DISCARICA PER RIFIUTI NON PERICOLOSI IN LOC. CASTELLANO
AUTORIZZAZIONE INTEGRATA AMBIENTALE DET. DIR. N°294/RG E
N°115/RS DEL 12.03.2013

IMPIANTI TECNOLOGICI E AMPLIAMENTO DISCARICA PER RIFIUTI NON
PERICOLOSI

RELAZIONE ILLUSTRATIVA

Documentazione integrativa richiesta dalla Provincia di Fermo
nell'ambito della 1°, 2° e 3° Conferenza dei servizi

Fig 1: Coordinate dell'impianto al cancello d'ingresso: 43°13'56.17"N 13°45'51.24"E

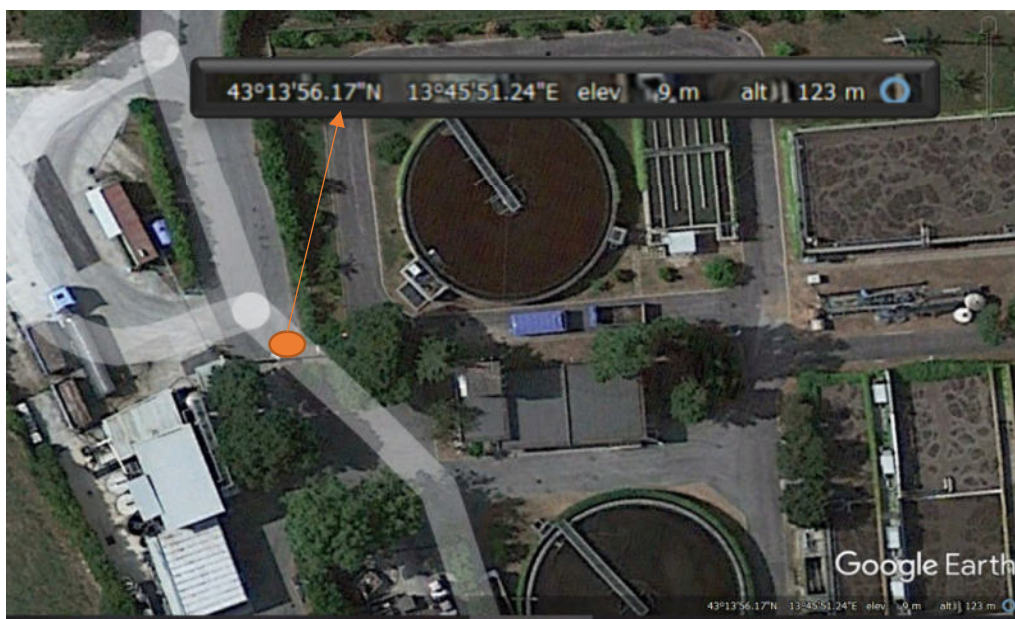
6. Alle domande (nuove e di rinnovi) di autorizzazione allo scarico di acque reflue urbane deve essere allegata obbligatoriamente una scheda, il cui schema potrà essere predisposto dall'ufficio regionale competente in materia di tutela qualitativa delle acque, da allegare al provvedimento autorizzatorio, contenente i seguenti dati:

Fig.3: Andamento portate in ingresso mensili (Anno 2020 e 2021)

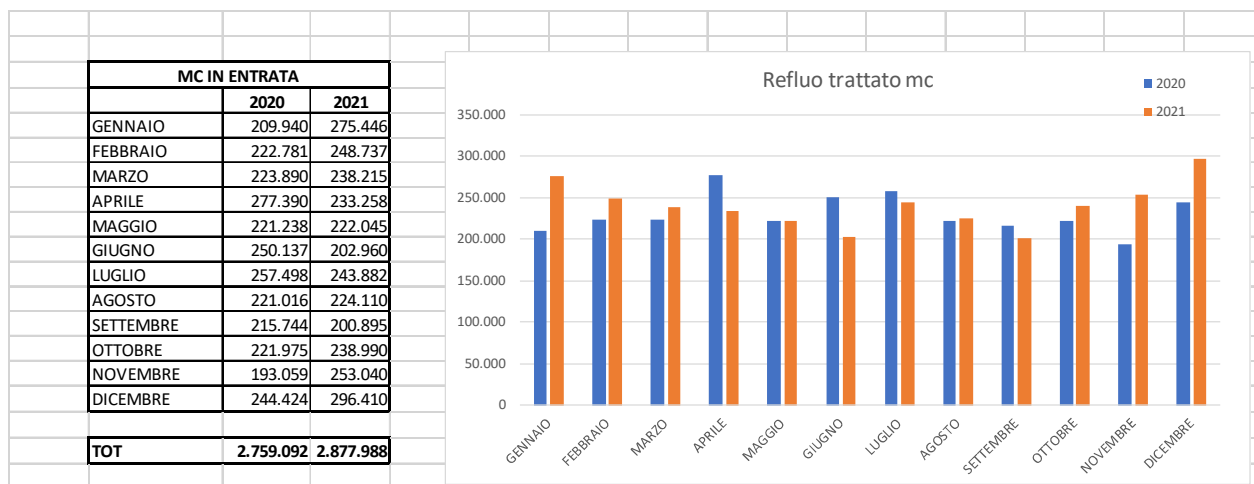
1.2 -Specificare il carico massimo previsto e prevedibile in ingresso impianto sulla base dei dati statistici di afflusso turistico e la residua capacità dell'impianto (saldo positivo della differenza tra la capacità organica di progetto ed il carico servito o, se maggiore, di quello effettivamente trattato).

Dai dati di portata idraulica e dai carichi organici, non si evidenziano sostanziali differenze tra i mesi estivi e gli altri periodi dell'anno, di seguito si riporta la tabella delle portate idrauliche suddivise per mese degli ultimi due anni.

I dati riportati nel grafico concordano con quanto comunicato ufficialmente per la bandiera blu dalla Regione Marche al Comune di Porto Sant'Elpidio, infatti le presenze turistiche registrate nelle strutture ricettive per la stagione estiva 2021, in particolare per i mesi di luglio ed agosto, sono rispettivamente di 93.679 e 103.969 pari ad abitanti equivalenti 1.007 per il mese di luglio e 1.118 per il mese di agosto (calcolati come presenze giorno e 3 presenze = 1AE).

L'impianto dai dati sia idraulici che di carico organico ed azotato non è a forte fluttuazione stagionale, dal grafico sopra riportato (Fig.3) con l'andamento delle portate idrauliche (Qm) non si evidenziano oscillazioni.
